## Oppstartsmøte referat 14.12.23

### Detaljreguleringsplan for Ramstadskogen barnehage

Informasjon om saken	
Saksbehandler	Subankhi Sivarasa
Arbeidstittel	Detaljreguleringsplan for Ramstadskogen barnehage, gnr/bnr 435/131, 436/1 og 103 m.fl.
Adresse/stedsnavn	
Plantype	Detaljregulering

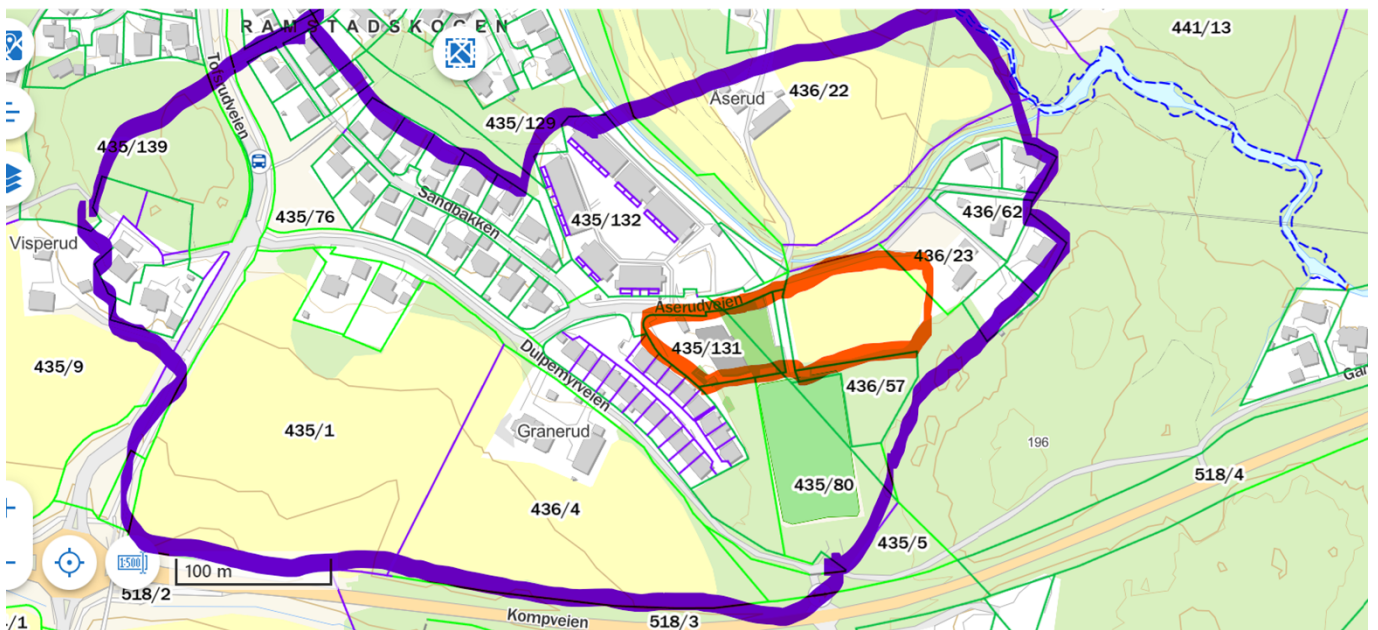
Illustrasjonen viser planområde i oransje, og kommunens forslag til eiendommer som bør varsles i forbindelse med oppstart av planarbeidet i lilla. I punkt 4 *Teknisk infrastruktur* viser kommunen til veier som skal utvides og oppgraderes. Eiendommer som berøres av dette skal også varsles. Derfor har kommunen foreslått et større område enn hva som er foreslått i planinitiativet. Vi ber dere vurdere kommunens forslag til varslingsområde, og sende inn nytt forslag til varslingsområde dersom dere har justeringer.

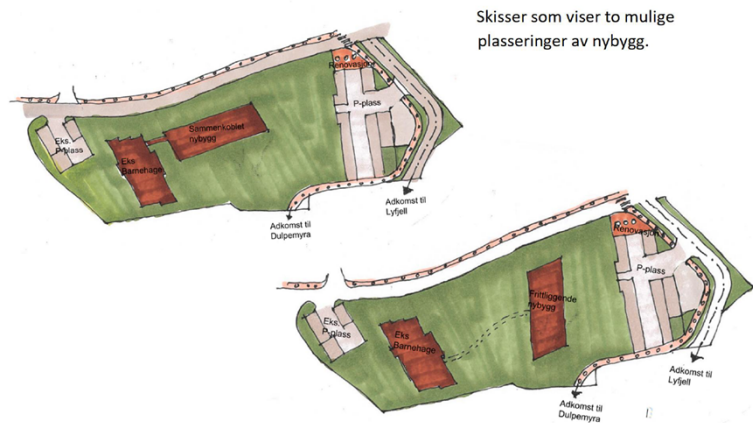
I illustrasjonen av mulig ny plassering av bebyggelsen, vises adkomst til Dulpemyra på utsiden av parkeringsplassen. Kommunen ber forslagsstiller se på muligheten for å plassere adkomsten til Dulpemyra på innsiden av parkeringsplassen. Dette er for å skape mindre avvik fra dagens adkomst, og

korter ned gåavstanden i forhold til foreslått løsning. Det minker også sjansen for at flere tar seg gjennom barnehagen for å komme seg til ballplassen.

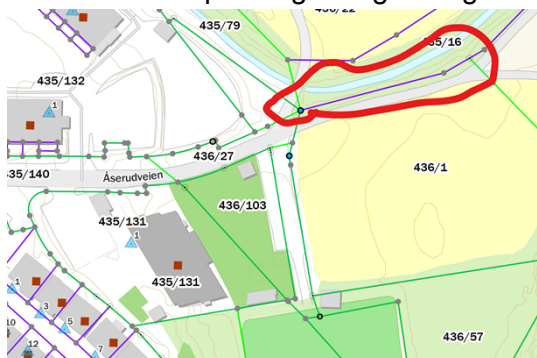
Det ser ut til at planavgrensningen følger en usikker eiendomsgrense. Linje i lilla farge.

Denne må måles opp på nytt som en del av planprosessen. Dere finner på kommunen hjemmeside hvordan dette skal søkes og utføres.

### 3.18 Anbefalelseskart

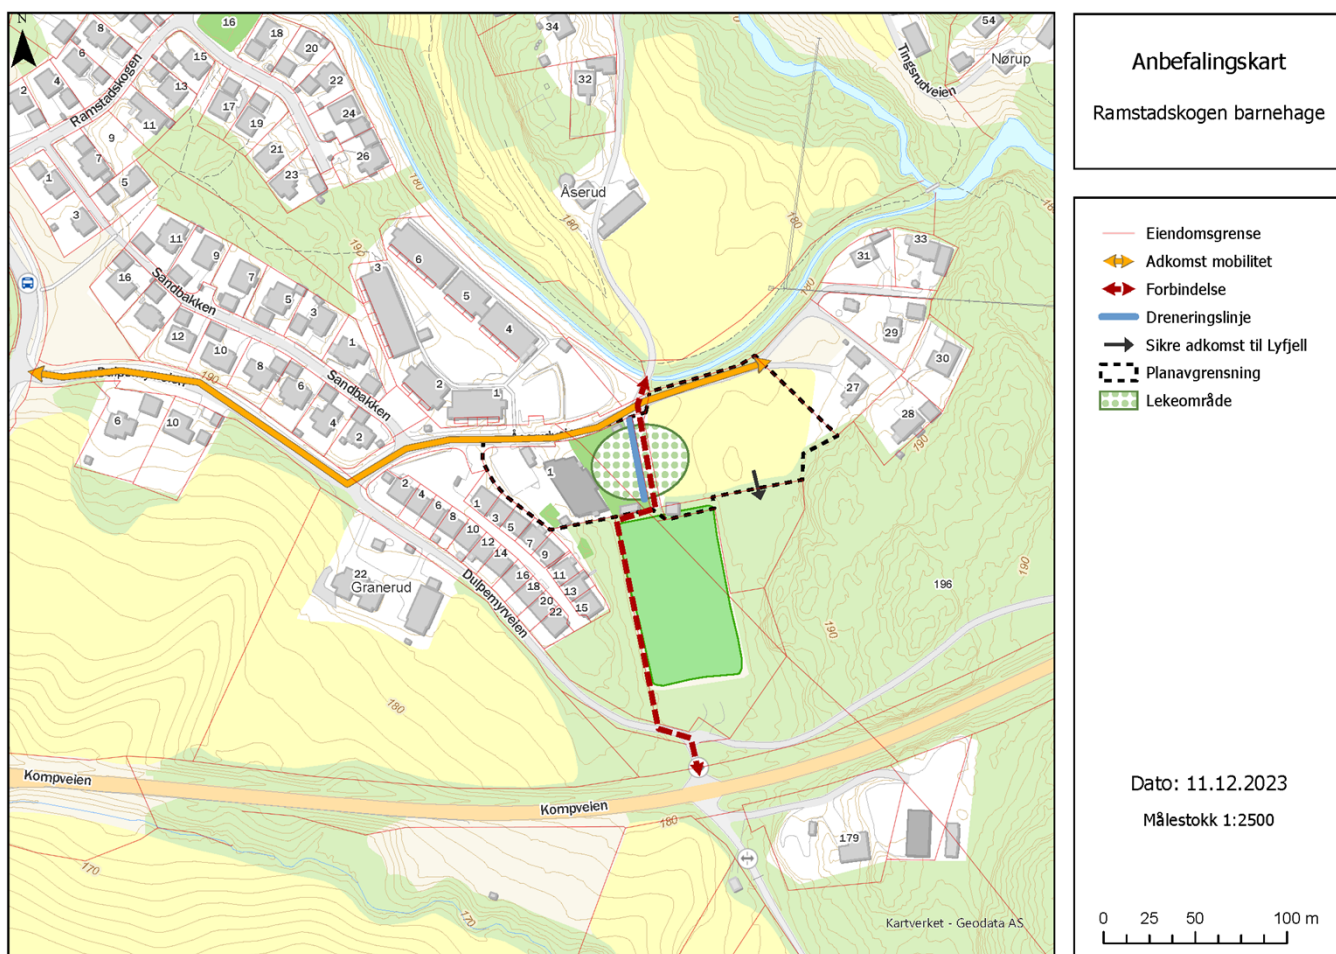
- Kvalitet på barnehagens uterom
- Adkomst inn til barnehage må oppgraderes
- Sikre tursti kobling

- Vann som kvalitet i utomhusarealet/ Overvannstiltak?
- Sikre adkomst til Lyfjell

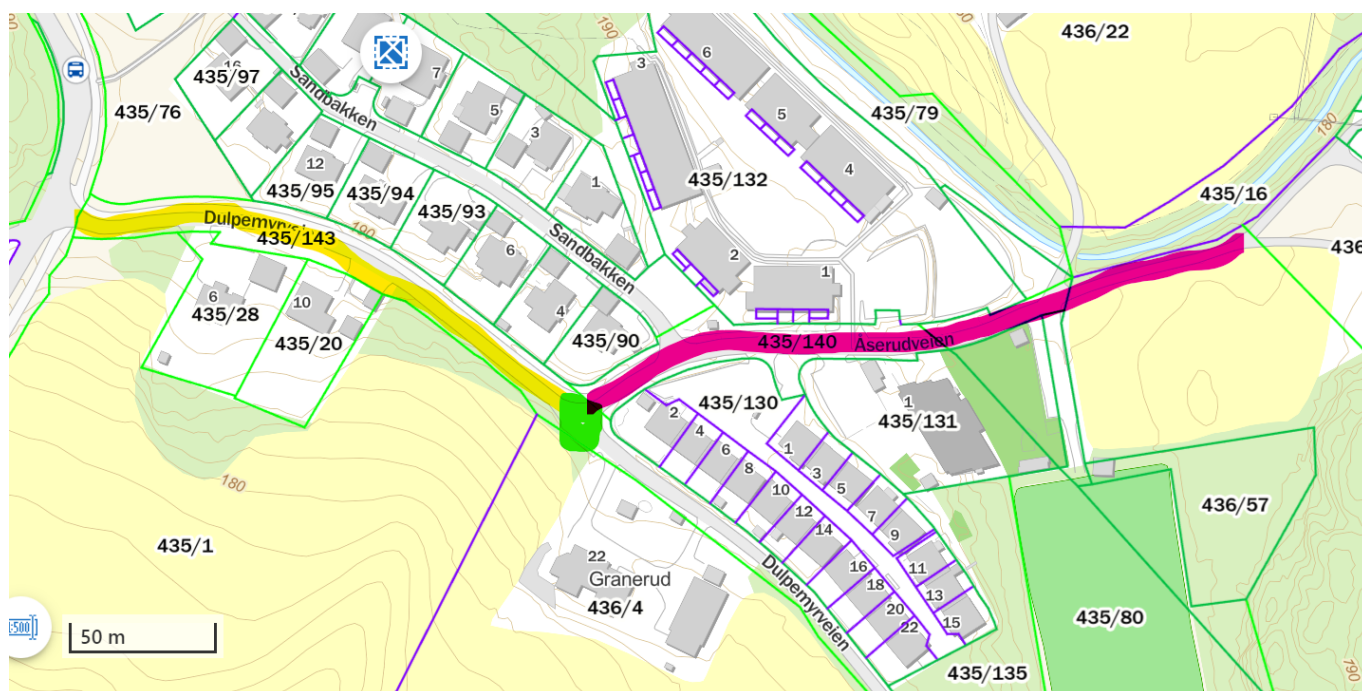
Adkomstveien (Dulpemyra) helt fra krysset med Tofserudveien er smal. Utvidelse av barnehagen vil medføre mer trafikk inn til barnehagen. Veien må derfor utvides.

Krysset Dulpemyrveien/Åserudveien bør innsnevres. I dag er ikke krysset ordentlig definert. Den skal bygges om enten til slik det er regulert i dag, eller om det kan innsnevres mer enn regulert også.

Åserudveien er kun opparbeidet med fortau langs halve veien. Regulert fortau forbi barnehagen er ikke bygget. Fortau bør opparbeides fram til der Åserudveien skiller seg. Åserud veien er delvis offentlig og delvis privat. Hele strekket fram til ny adkomst/parkering til barnehage skal være offentlig.

Figuren viser Dulpemyra som skal utvides i gult, krysset som innsnevres i grønt og i rosa vist strekket som det skal etableres fortau. Strekket på fortauet skal ses ut ifra ny adkomst til barnehage/parkeringsplass.
